ZESTAW (1)

Zamawiający odpowiada na pytania Wykonawcy złożone do postępowania nr *MPEC/PE-EZ/225/19* na zapewnienie obsługi w zakresie odbioru, transportu i zagospodarowania odpadu o kodzie 10 01 03 powstającego w ciepłowni biomasowej na terenie MPEC Sp. z o.o. w Olsztynie przy ul. Słonecznej 46.

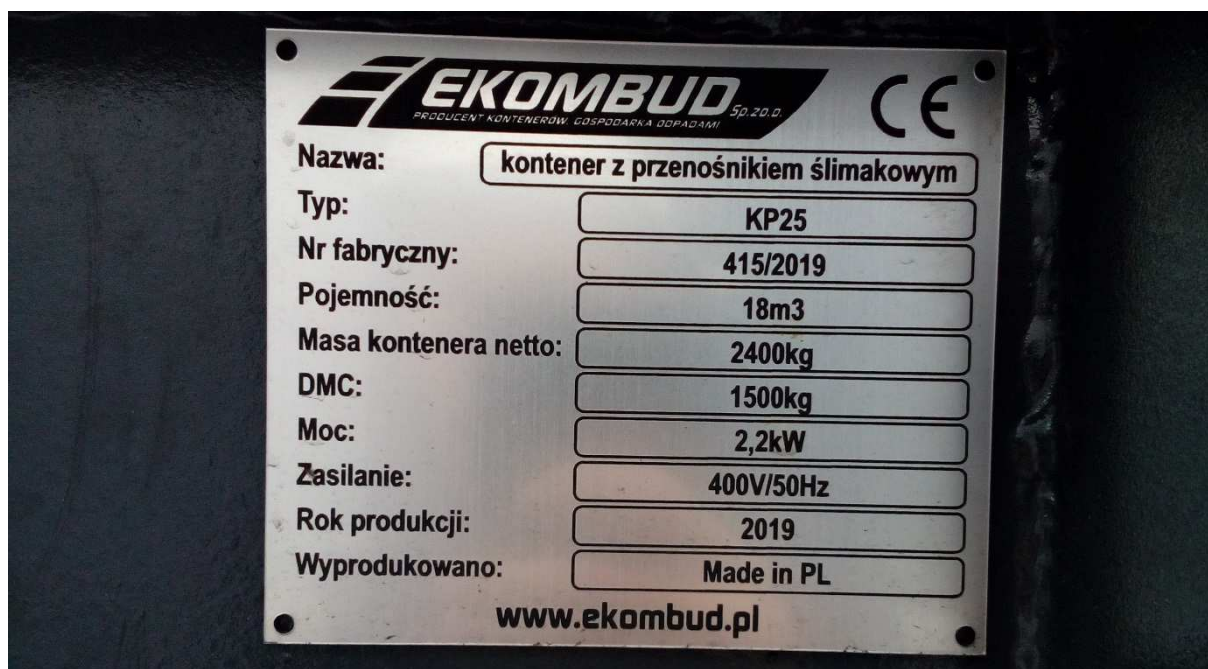
Proszę o podanie wymiarów kontenera Zamawiającego.

Kontener Zamawiającego to kontener z przenośnikiem ślimakowym typu KP25 firmy Ekombud. Poniżej tabliczka znamionowa kontenera oraz rysunek techniczny przedstawiający jego wymiary załączono do niniejszego zestawu odpowiedzi na pytania Wykonawców.
